NOTICE DE SÉCURITÉ/NOTIFICATION

Sujet :	Brainlab Ultrasound Navigation Software : la modification de la largeur d'image pour une sonde sur le système échographique BK Medical en cours d'intervention peut induire un écart par rapport à l'image échographique peropératoire affichée par la navigation Brainlab
Référence produit :	Ultrasound Navigation Software 1.0.x Ultrasound Integration Software pour Cranial/ENT Navigation 3.0.x et 3.1.x
Date de la notification :	Le 31 août 2020
Émetteur de la notification :	Markus Hofmann, responsable de la matériovigilance
Numéro de réf. Brainlab :	CAPA-20200825-002368
Propos :	Conseil concernant l'utilisation du dispositif, modification du dispositif

Figure 1. Illustration de l'écart vertical éventuel par rapport à la superposition de la navigation échographique peropératoire affichée par une sonde non linéaire

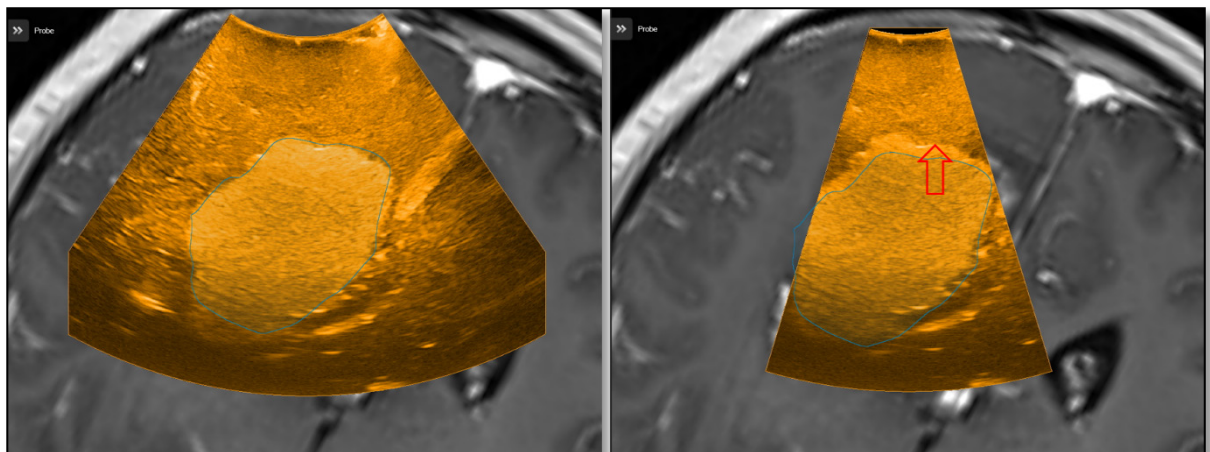
En cas d'écart, il est visible dans la profondeur de l'image de la sonde dans le sens de l'axe de la sonde échographique, comme illustré ci-dessous.

À gauche : largeur = 100 % ; valeur calibrée (par défaut) utilisée pour la navigation : l'objet de tumeur bleu contourné dans la navigation correspond parfaitement à la même hauteur à la tumeur hyperéchogène (partie plus claire).

À droite : largeur = 50 % ; largeur d'image modifiée par rapport à sa valeur calibrée au cours de la navigation : la tumeur hyperéchogène (partie plus claire) sur l'image échographique apparaît décalée vers le haut par rapport à son emplacement réel sur l'image IRM.

1. Ultrasound Navigation Software ne prend pas en charge la modification de la largeur d'image d'une sonde BK Medical non linéaire. Par conséquent, **ne modifiez pas cette valeur de largeur dans le système échographique en cours d'intervention, vous éviterez ainsi une visualisation incorrecte de la superposition dans la navigation.** Utilisez la même valeur (par défaut) que lors du calibrage de la sonde pour la navigation.
